電源開発株式会社
大間原子力発電所

意見聴取会指摘事項について
(地盤関係)

平成16年8月
原子力発電安全審査課

図-5.1(1) 岩石クリープ試験結果と5要素モデルによる近似曲線 ($\sigma_3=0.1 \text{ N/mm}^2$)

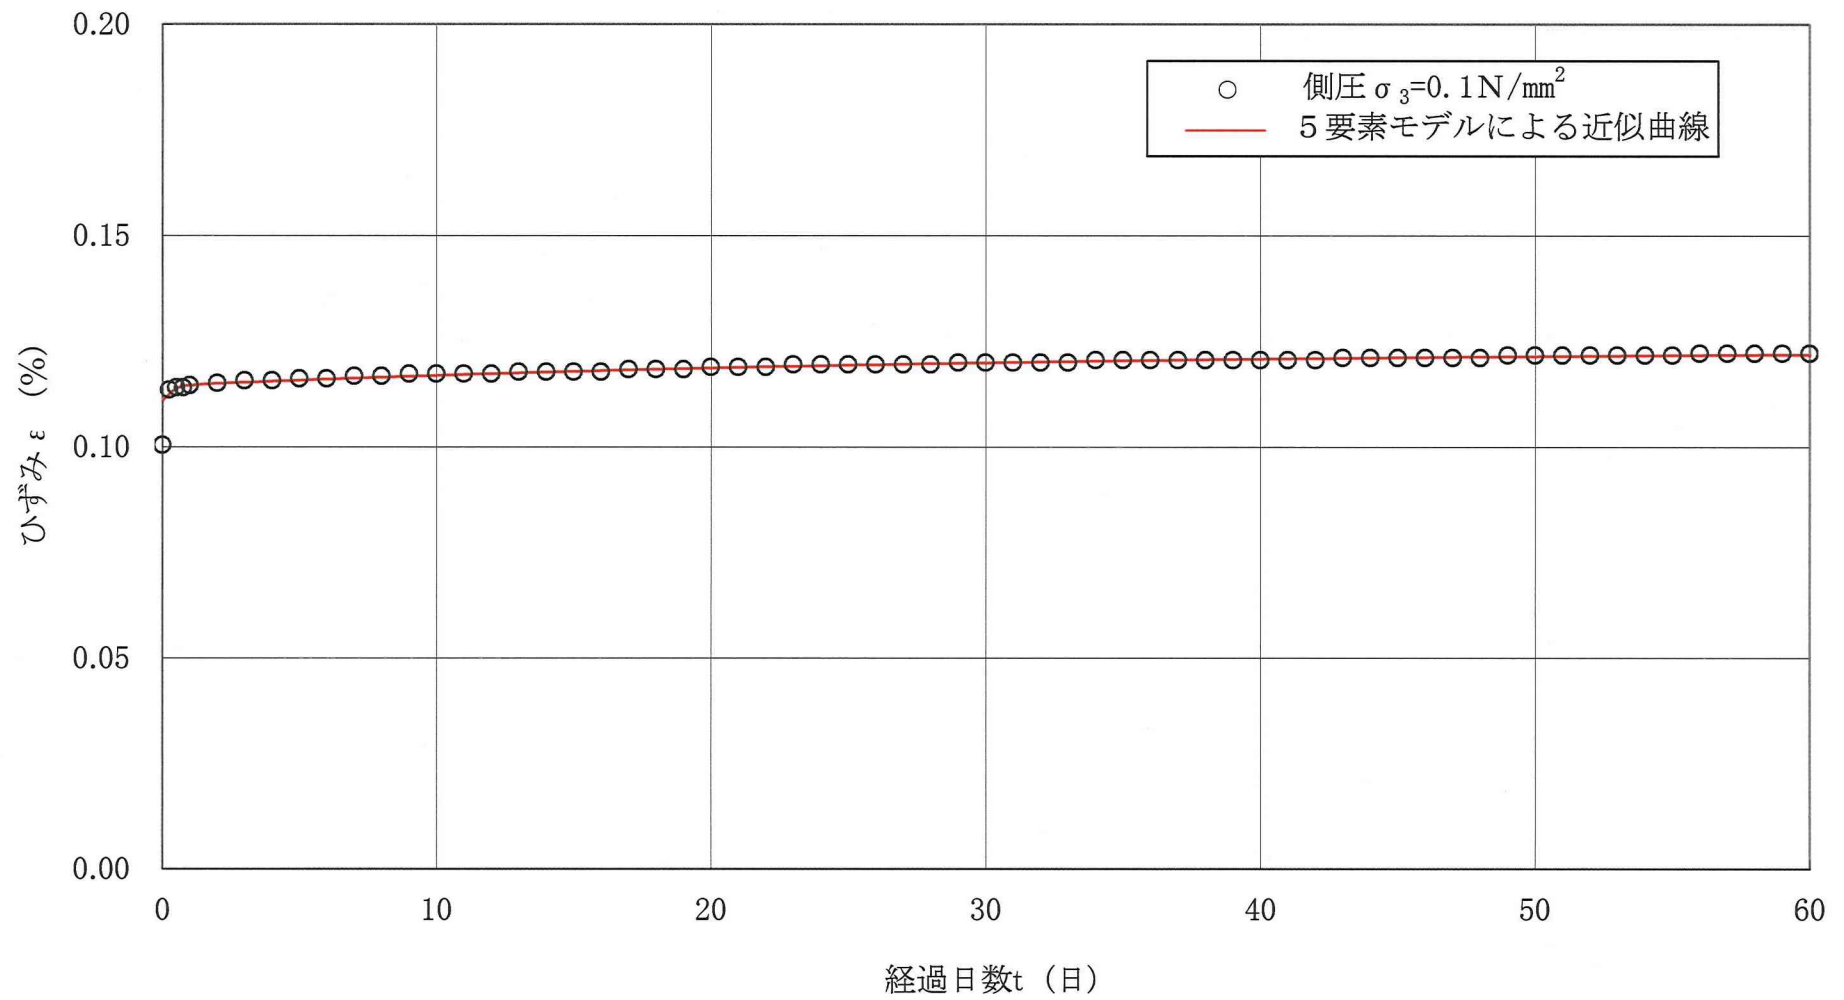
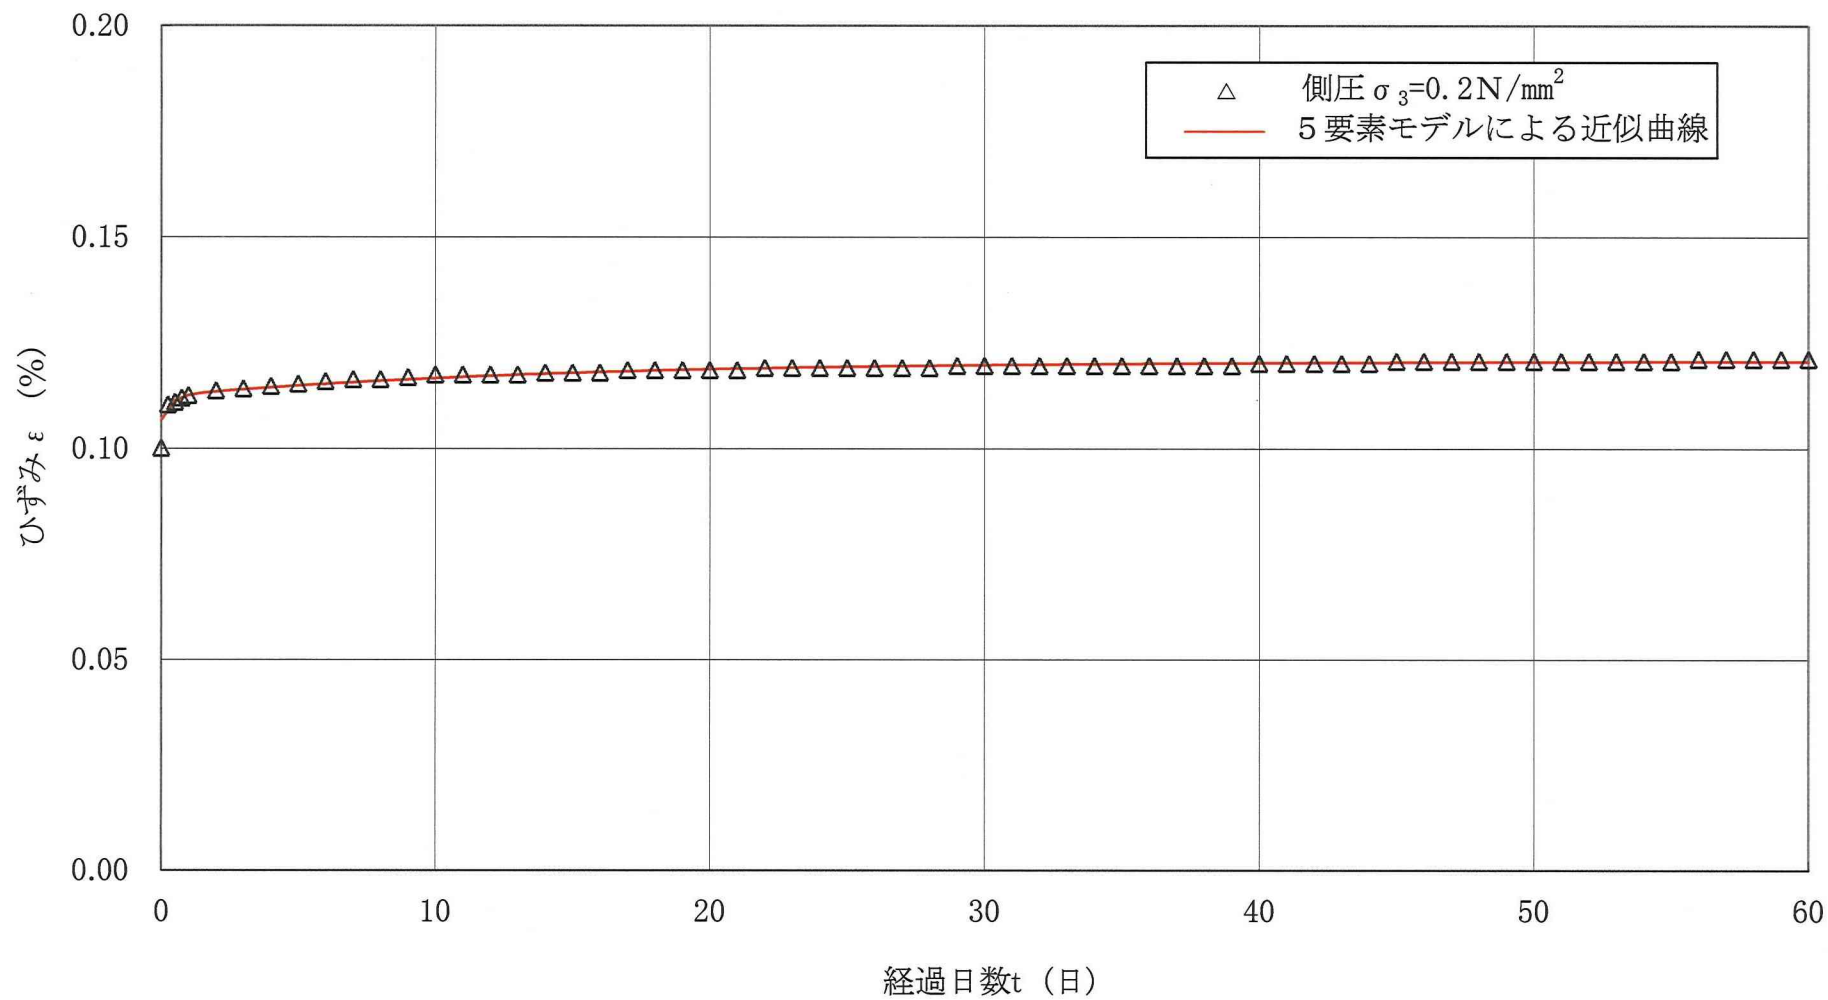
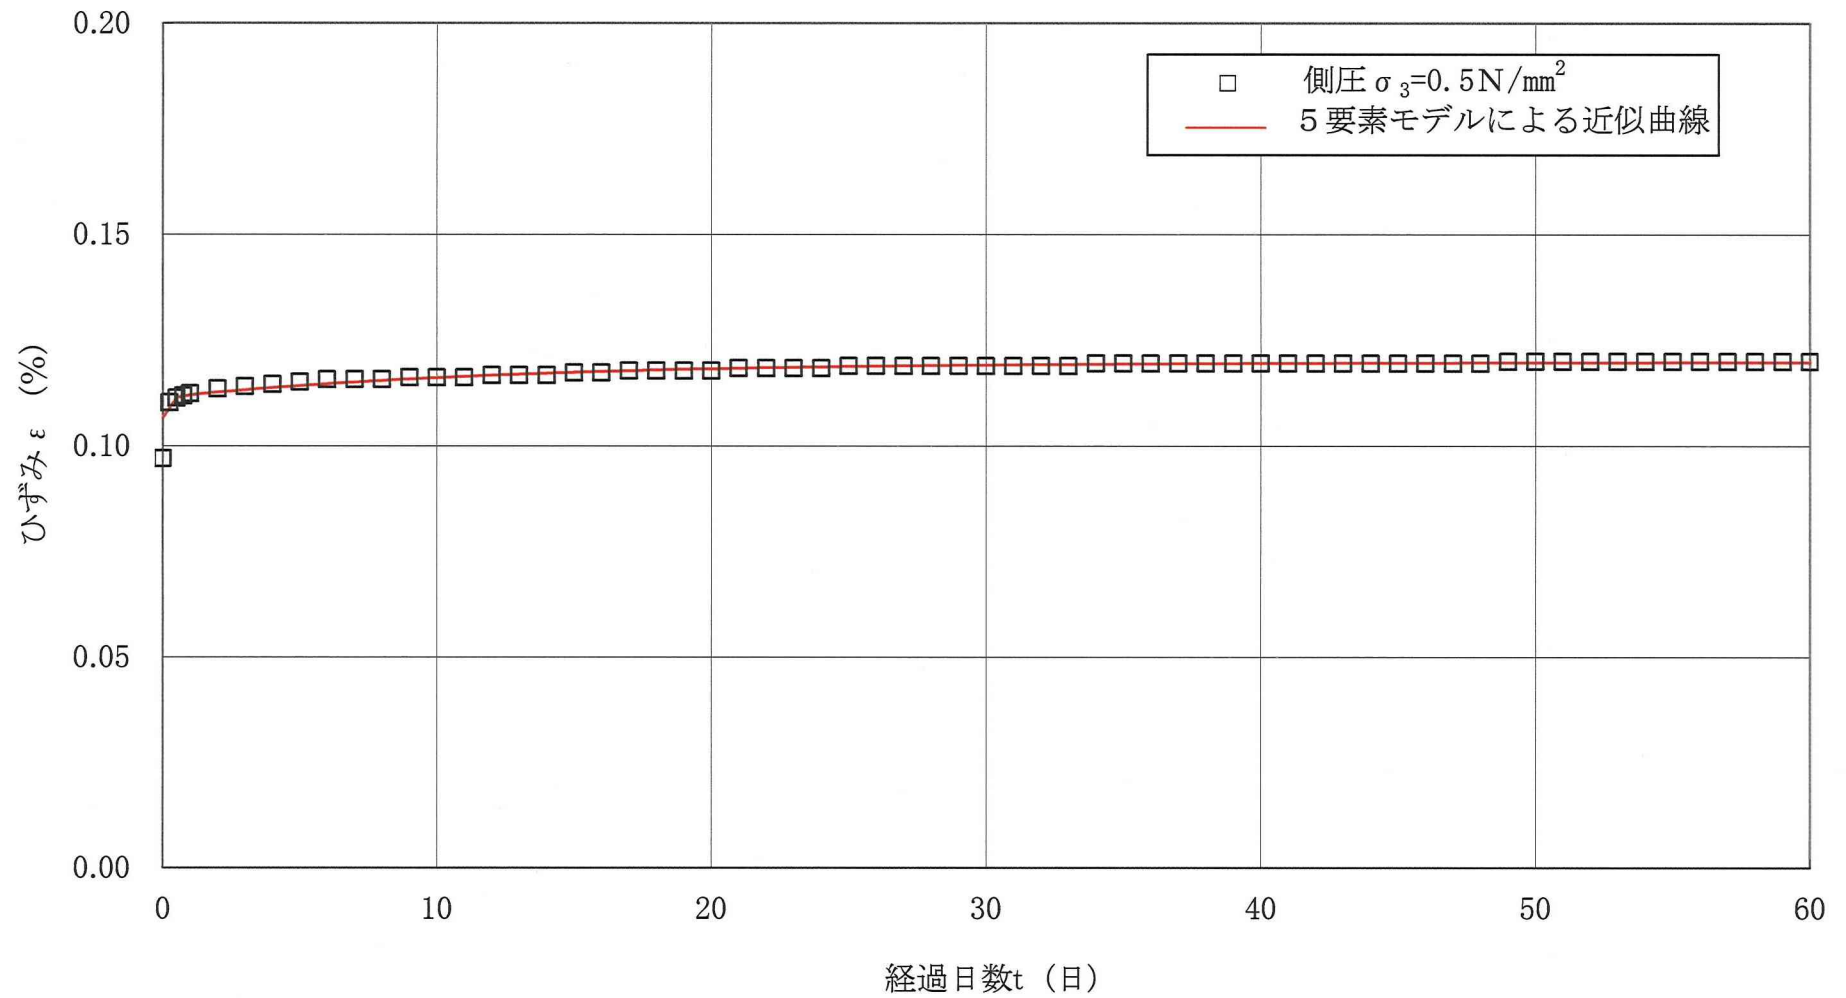
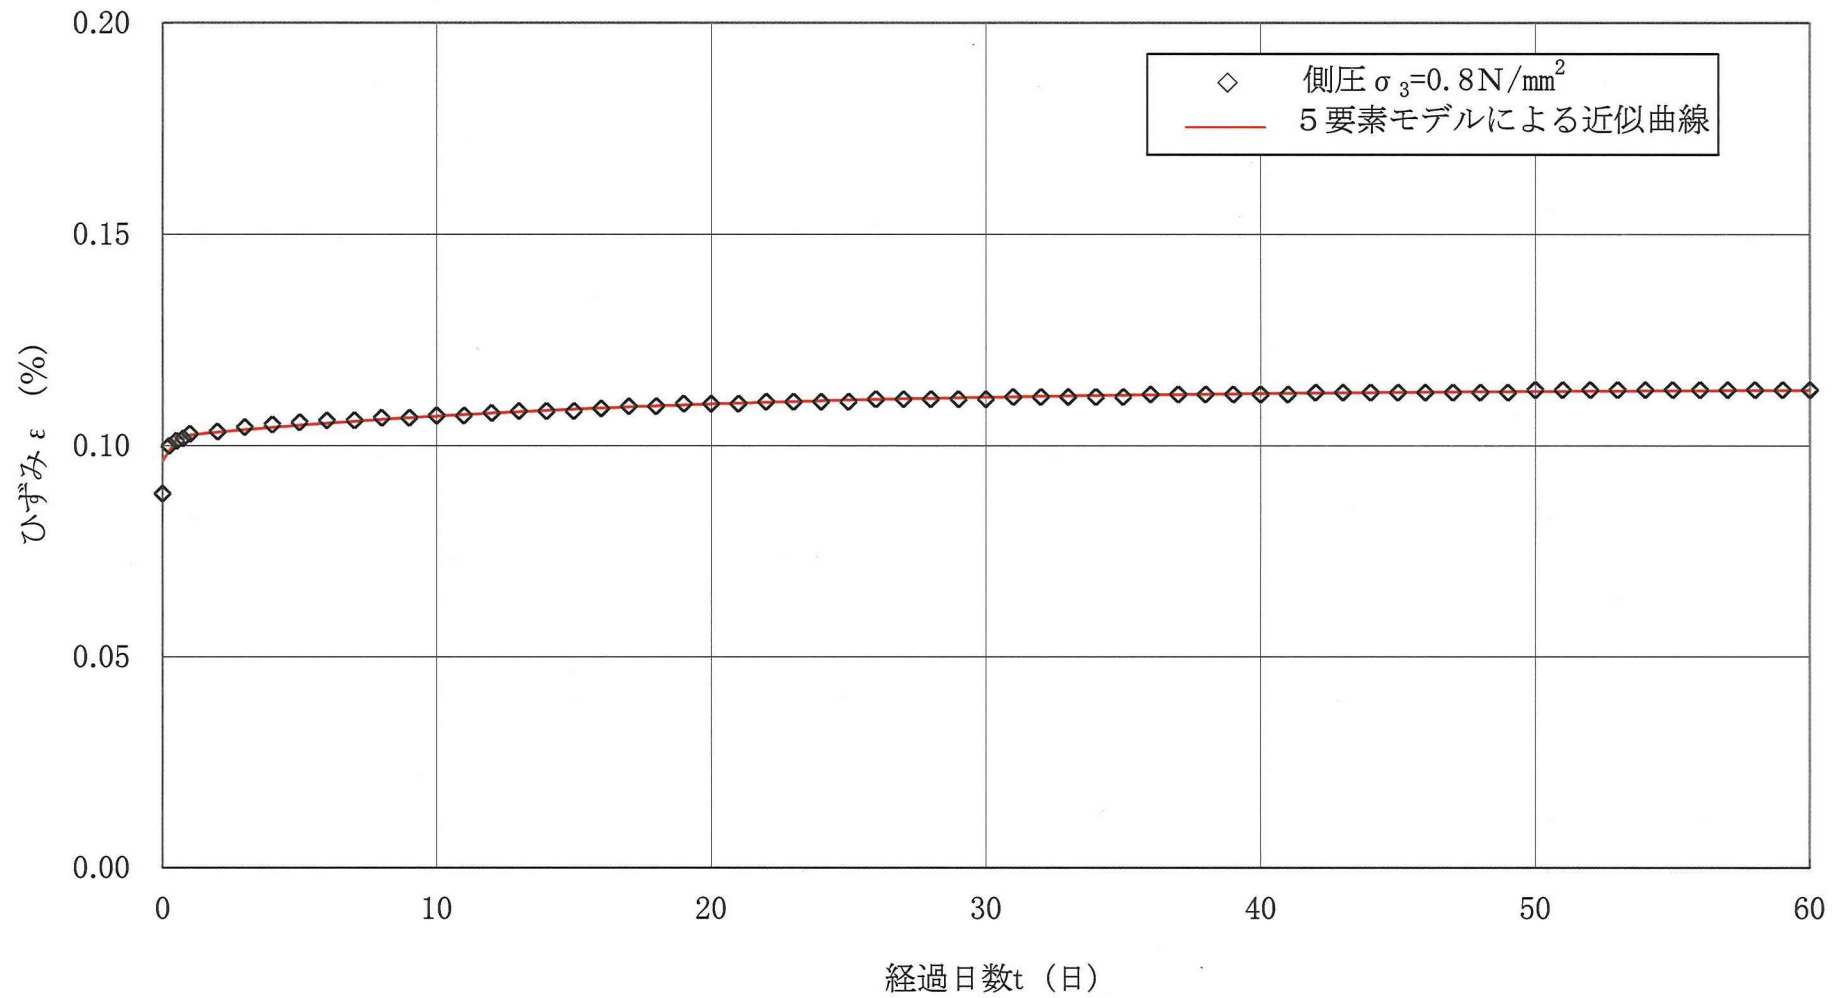
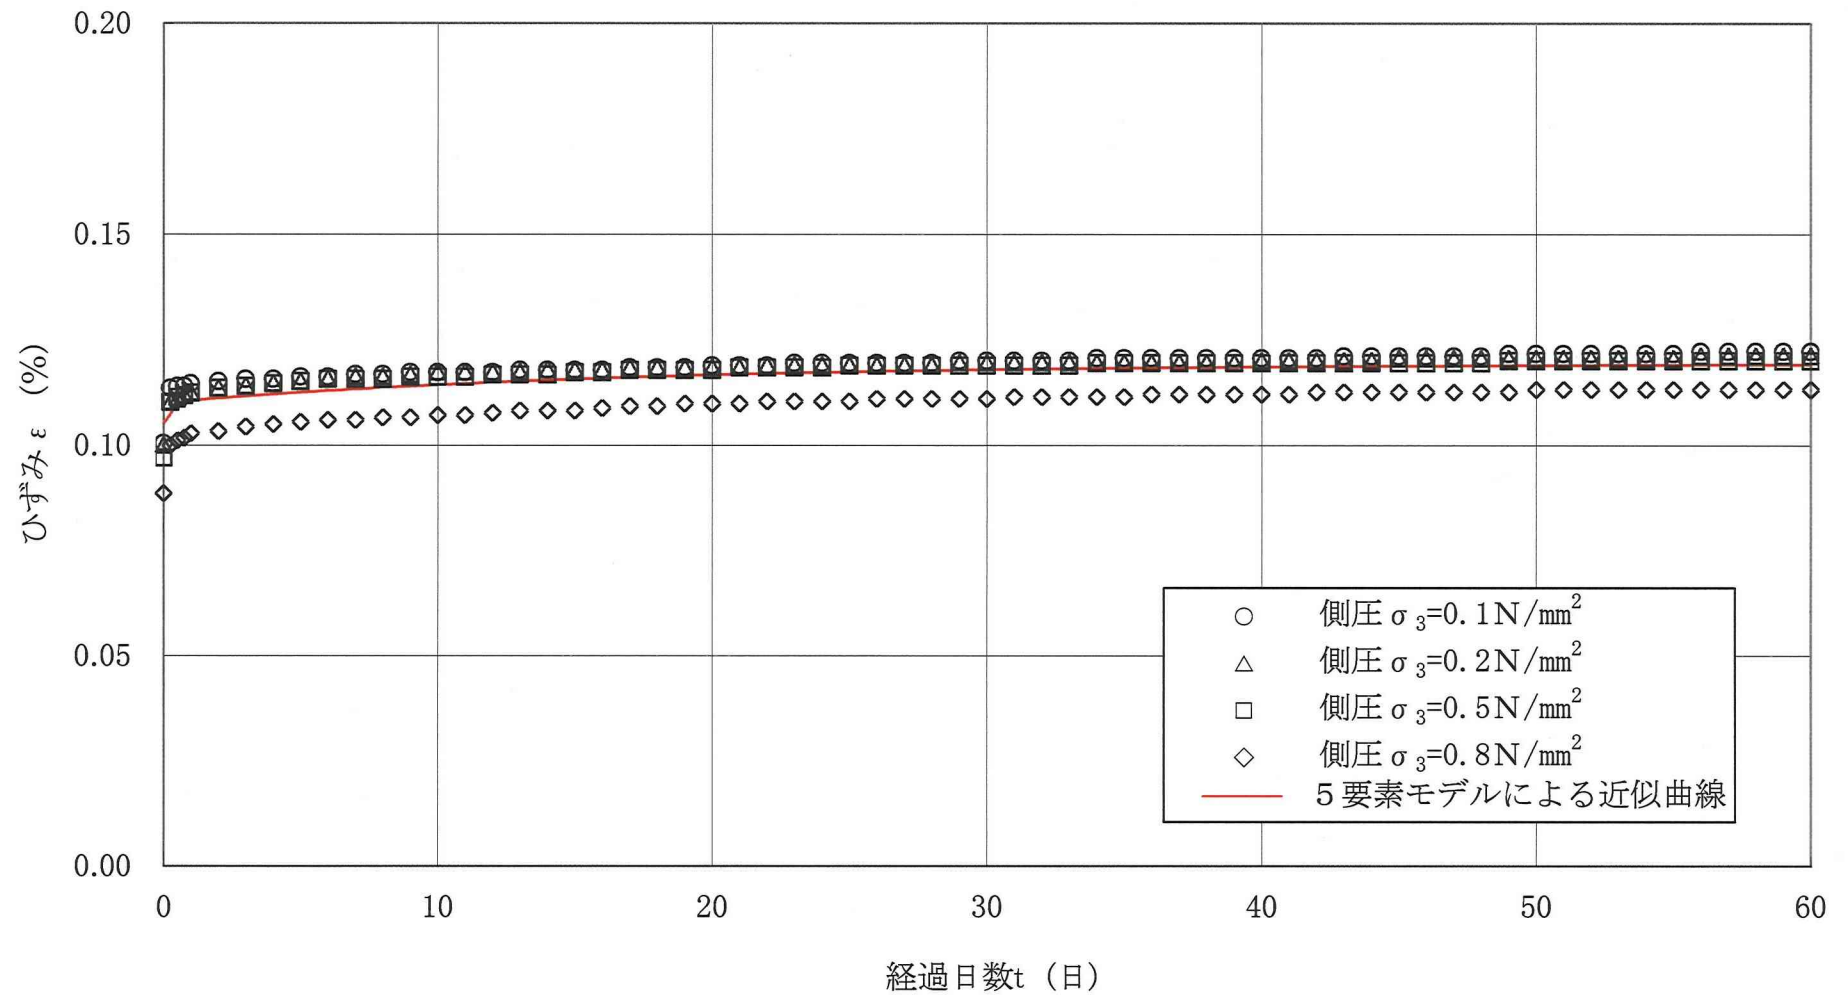
- 1) 淡灰色火山礫凝灰岩のクリープ試験において、クリープ係数を
実測値と比較して説明すること。

原子炉建屋の沈下に対する安全性を検討する目的から、原子炉建屋基礎底面地盤である淡灰色火山礫凝灰岩を対象に、60日間の三軸クリープ試験（岩石クリープ試験）を実施している。試験は、圧密排水条件（CD条件）及び原子炉建屋の常時荷重 0.61N/mm^2 を上回る 0.7N/mm^2 の軸差応力を載荷する方法で行っている。表-5.1 に示すように、試験結果を5要素のレオロジーモデル（5要素モデル）で近似しクリープ係数を求めると、 $\alpha = \alpha_1 + \alpha_2 = 0.14$ ($\alpha_1 = 0.05$, $\alpha_2 = 0.09$), $\beta_1 = 3.8/\text{day}$, $\beta_2 = 0.062/\text{day}$ となる。試験結果と近似曲線の比較を図-5.1 に示す。

これらの図によれば、5要素モデルは試験結果を良く近似できているとしている。
